ID: 10474 Progetto per la realizzazione di un impianto eolico composto da n. 8 aerogeneratori di

potenza unitaria pari a 6 MW, per una potenza complessiva pari a 48 MW, denominato "Borgo Eredita" sito nel Comune di Calatafimi Segesta (TP) in località Borgo Eredita e delle relative opere di connessione alla RTN site nei Comuni di Santa Ninfa (TP) e Gibellina (TP)

OSSERVAZIONE PRESENTATA DALLA SCRIVENTE SOCIETA' PER LE INTERFERENZE CHE IL PROGETTO EOLICO "BORGO EREDITA", POTREBBE GENERARE NEI CONFRONTI DEL PROGETTO EOLICO "CANICHIDDEUSI" (ID_VIP 9377) IN CAPO ALLA SCRIVENTE SOCIETA':

ALLEGATO 3: PLANIMETRIA CON INDICAZIONE DEGLI AEROGENERATORI DEL PROGETTO EOLICO "BORGO EREDITA" CHE INTERFERISCONO CON IL PROGETTO EOLICO "CANICHIDDEUSI"

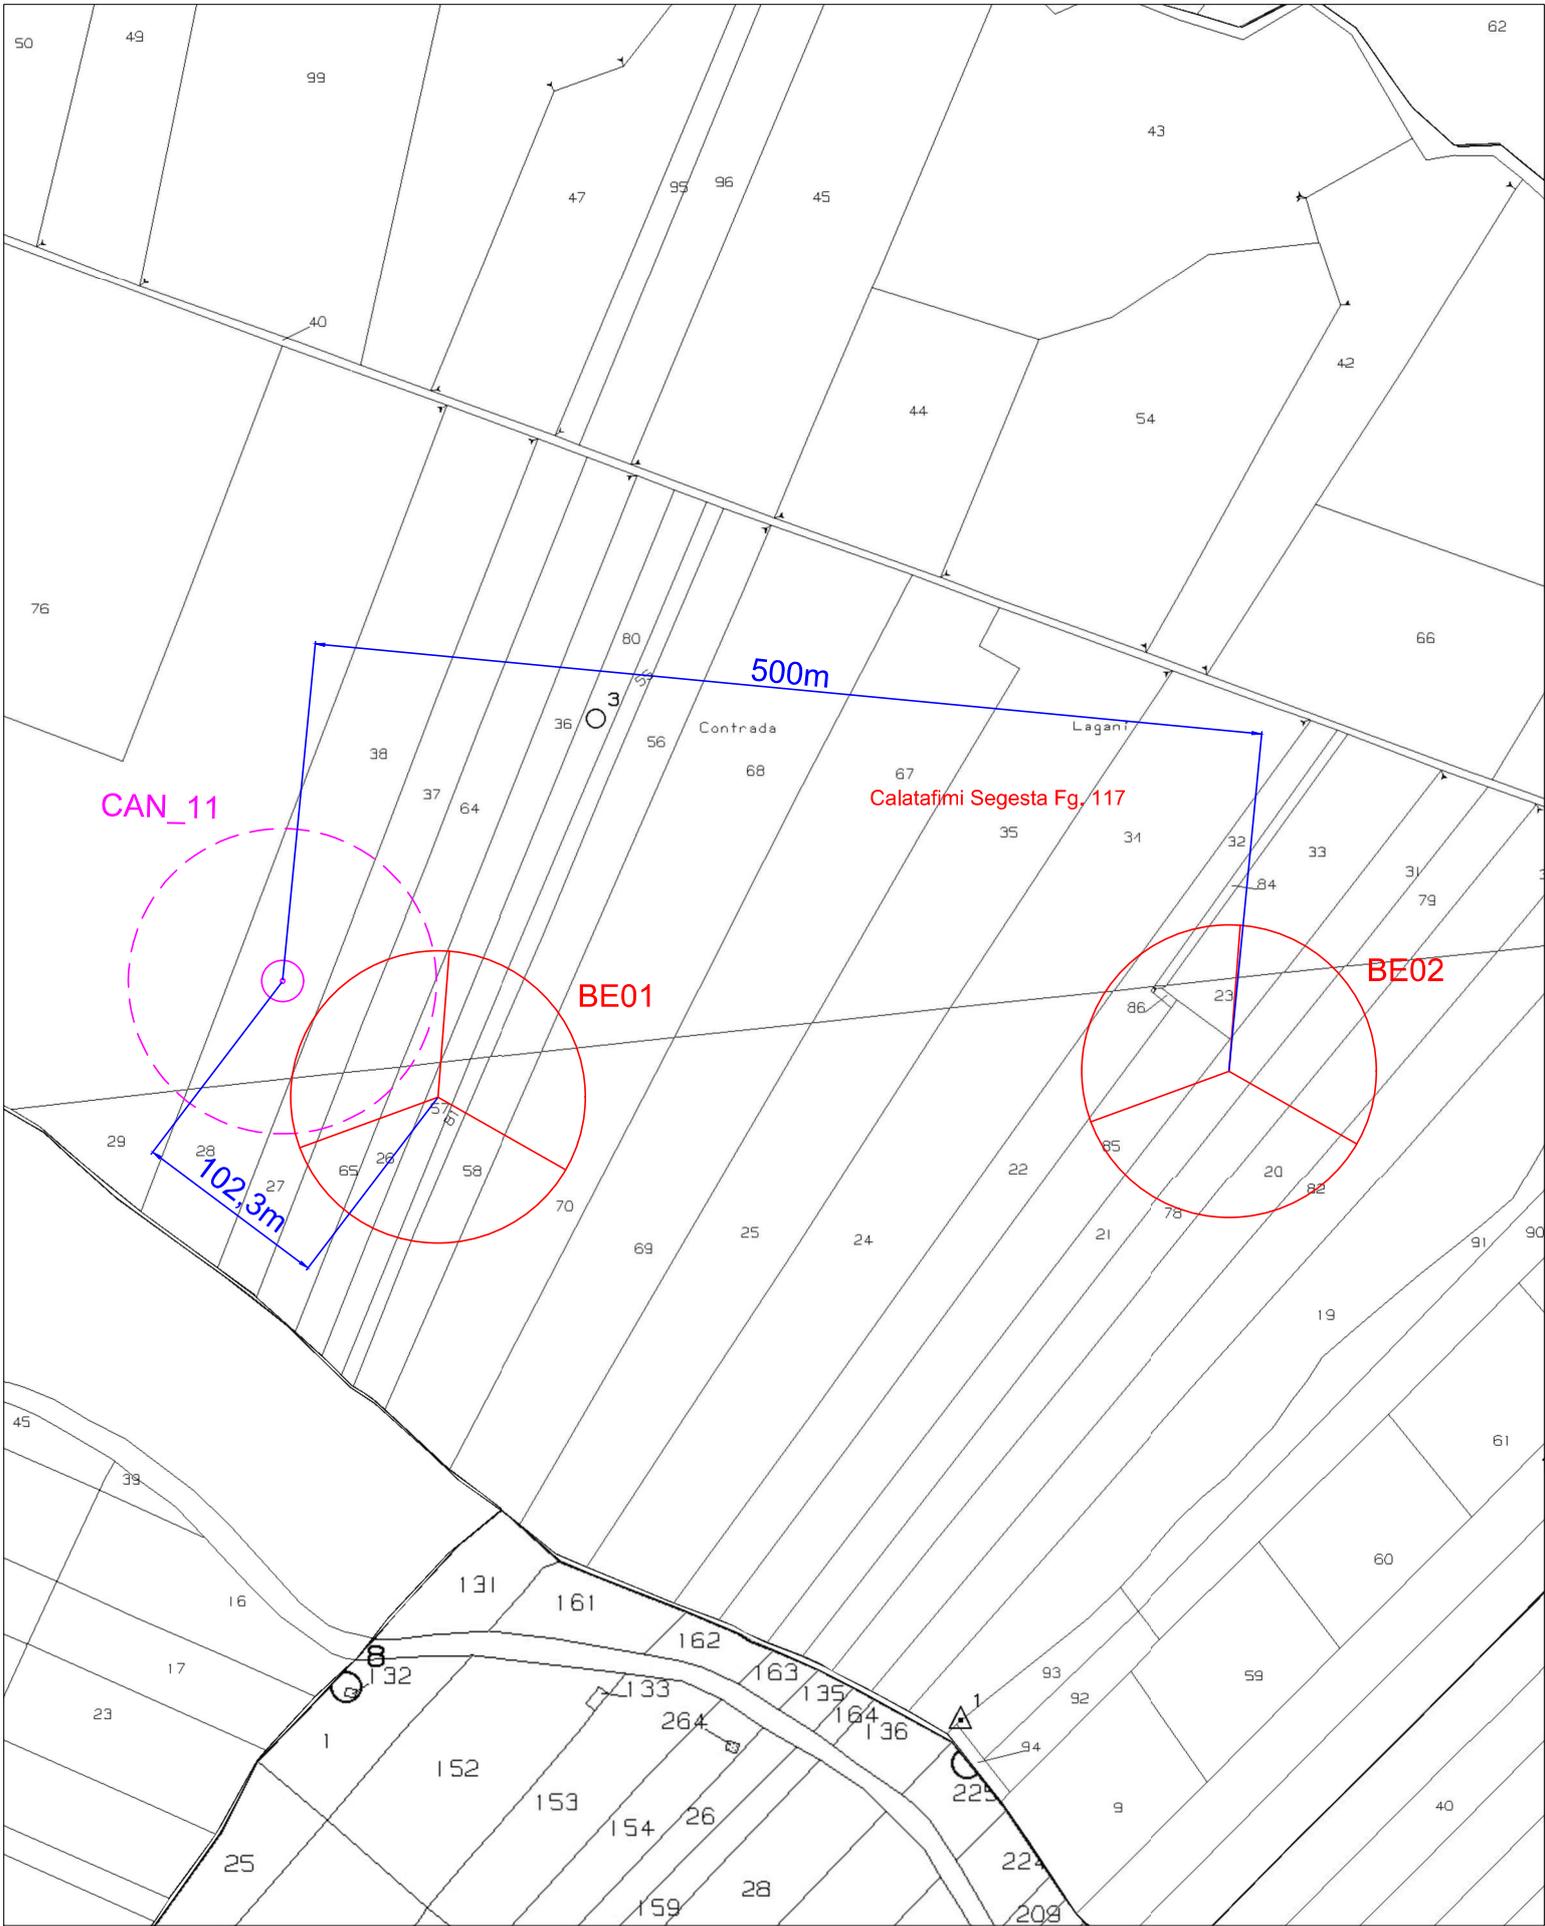
Con la presente segnaliamo che 2 aerogeneratori degli 8 proposti, denominati "BE01" e "BE02", sono localizzati in prossimità dell'area di impianto del ns progetto eolico CANICHIDDEUSI, e più precisamente dall'aerogeneratore denominato "CAN_11", e interferiscono con lo stesso. Difatti le mutue distanze tra gli aerogeneratori sono le seguenti:

- CAN_11 – BE01: distanza di circa 102m;
- CAN_11 – BE02: distanza di circa 500m.

Si chiede pertanto alla società Edison Rinnovabili S.p.A. di delocalizzare gli aerogeneratori BE01 e BE02, oggetto dell'interferenza con il ns progetto eolico "CANICHIDDEUSI".
